Forum Citybahnhof Ulm - Öffentlicher Dialog

DOKUMENTATION DER FOREN UND DES RUNDEN TISCHES VON
JULI 2011 BIS JANUAR 2012

1c

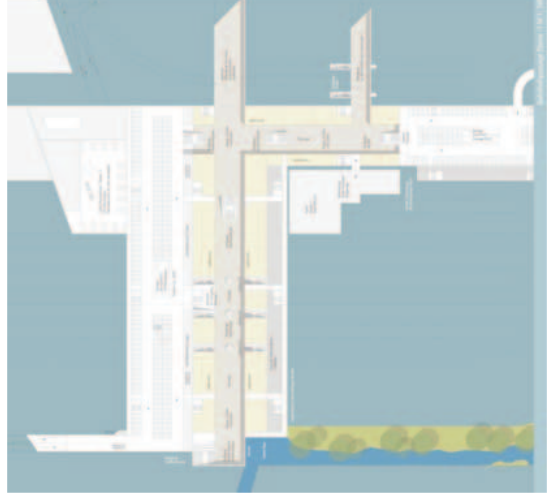
Die Unterführung zu den Bahnsteigen ...

... ist zu schmal, zu niedrig und praktisch ohne Tageslicht.

3a Der Bahnhof sollte mit wegweisend angeordneten Zugängen ...

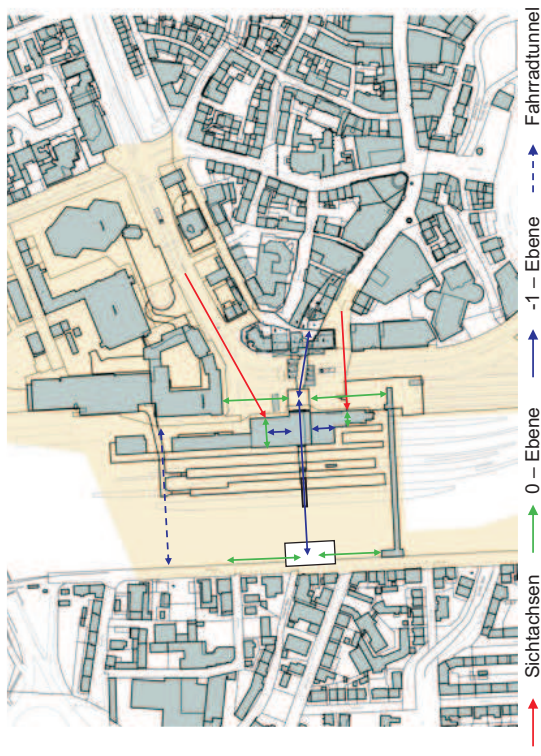
... eindeutig aus verschiedenen Blickachsen erkennbar sein.

3.4b Zur Gewährleistung einer Barrierefreiheit ...

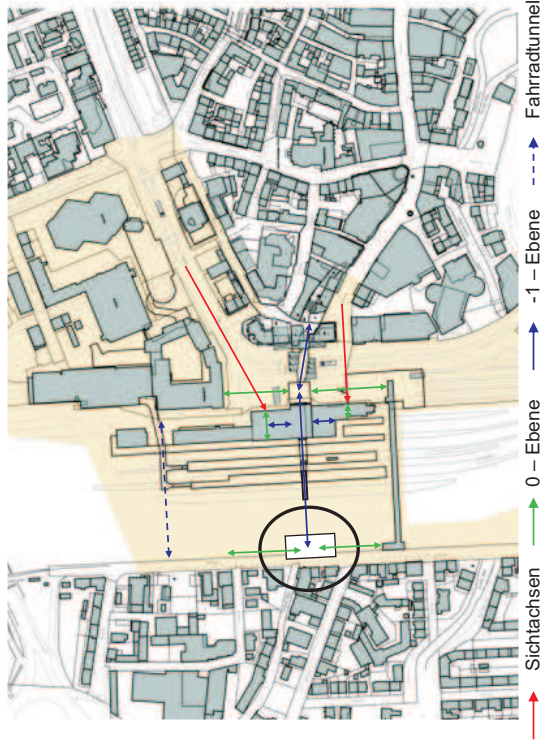
... sind in der Mitte der Passage Aufzüge vorzusehen.

3.6 Nach Inbetriebnahme der Straßenbahn Linie 2 würden ...

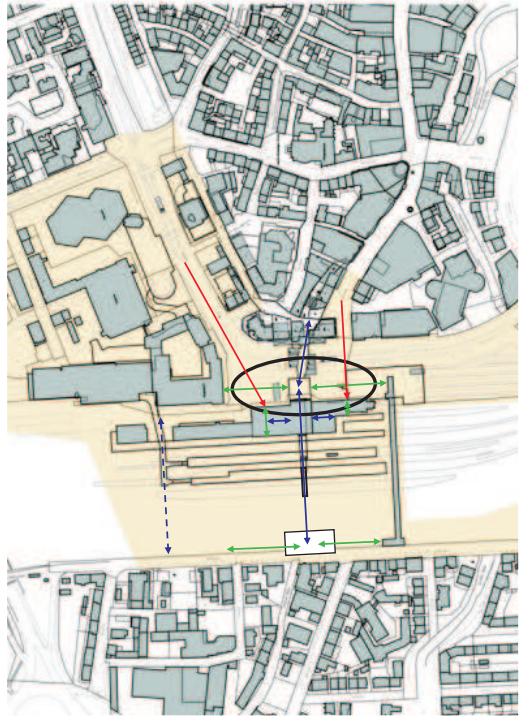
... die beiden Fahrspuren auf der Bahnhofseite für Busse reserviert.

Entwurf 2.1 Ortner und Ortner Baukunst Köln

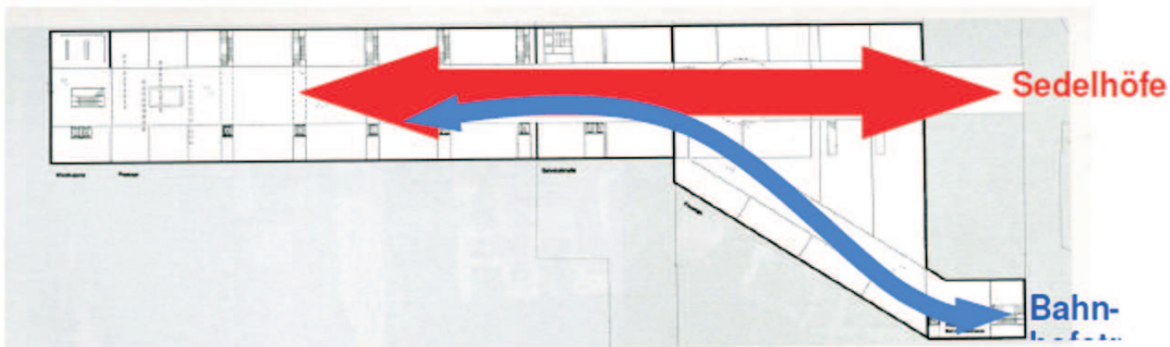
Der Entwurf enthält eine detaillierte Planung der Ebene -1

Es ist davon auszugehen, dass bei einer solchen Wegeplanung der Übergang zu den Sedelhöfen den weitaus größten Teil der Frequenz aufnimmt. Nur Passanten mit einem direkten Ziel in der Bahnhofstraße werden den Abzweig benutzen.

Entwurf 2.3 AP Plan Mory Osterwalder Vielmo

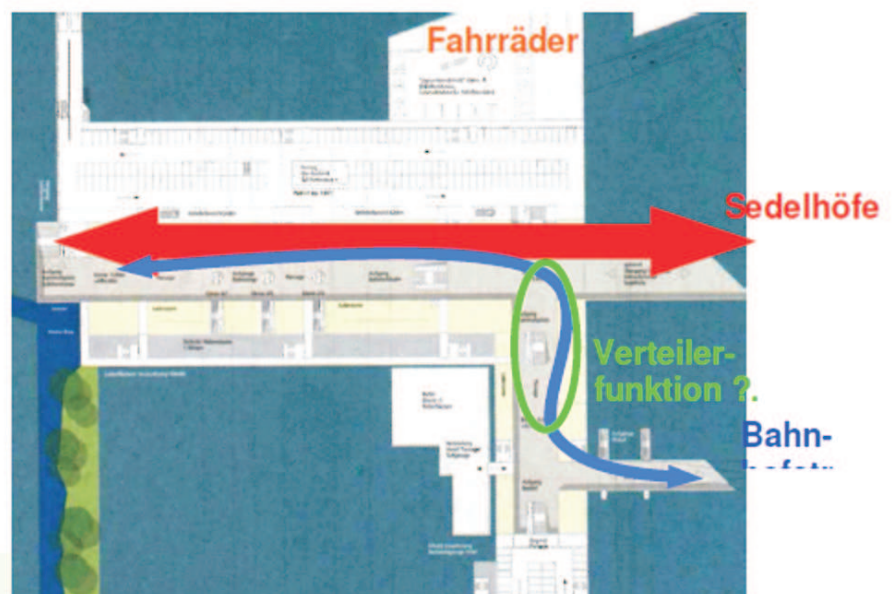
Hier gilt die am Entwurf 2.1 geäußerte Kritik im verstärkten Maß, da die Erschließung der Bahnhofstraße um zwei Ecken geführt wird. Die erwähnte Verteilerfläche wird diese Funktion sicher nicht erfüllen, da sie die gleiche Breite wie der Hauptgang und keinen Platzcharakter hat wie z.B. die B-Ebene der Frankfurter Hauptwache.
